Nr postępowania: GUM2023ZP0039

postępowanie o udzielenie zamówienia publicznego prowadzone w trybie przetargu nieograniczonego, na podstawie art. 132 ustawy z dnia 11 września 2019 r. - Prawo zamówień publicznych (Dz. U. z 2022 r. poz. 1710 ze zm.) pn. **Budowa Uniwersyteckiego Centrum Stomatologicznego Gdańskiego Uniwersytetu Medycznego przy ul. M. Skłodowskiej – Curie w Gdańsku.**

Gdański Uniwersytet Medyczny jako Zamawiający, na podstawie art. 135 ust. 2 i 6 ustawy Pzp, udziela odpowiedzi na pytania, które wpłynęły w niniejszym postępowaniu.

Pytanie nr 360

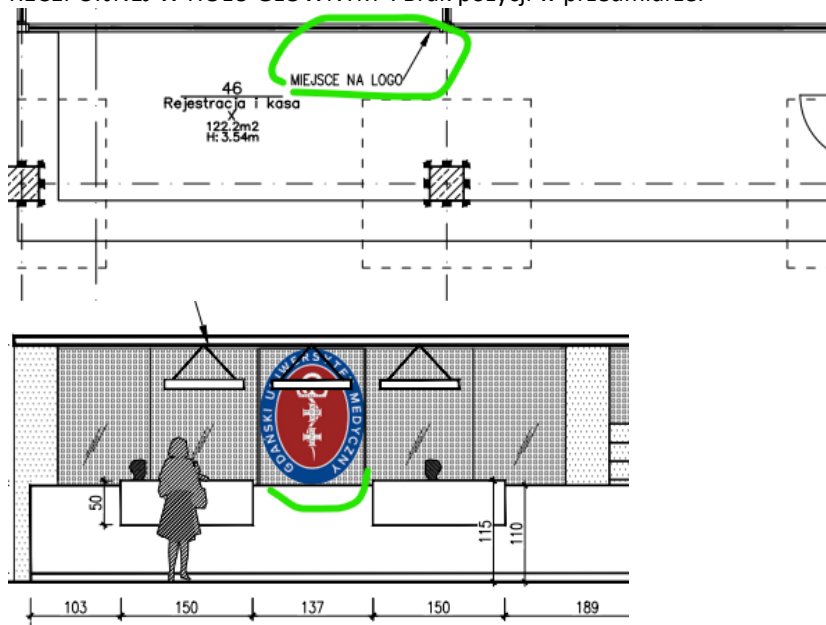
Prosimy o określenie sposobu wykończenia odkrytych części elewacji na poziomie kondygnacji podziemnej, gdyż rysunki elewacji zawierają wytyczne wyłącznie dla elewacji części podziemnych - z rysunków przekrojów wnioskujemy, że należy zastosować również elewację wentylowaną w układzie jak dla ścian kondygnacji nadziemnych.
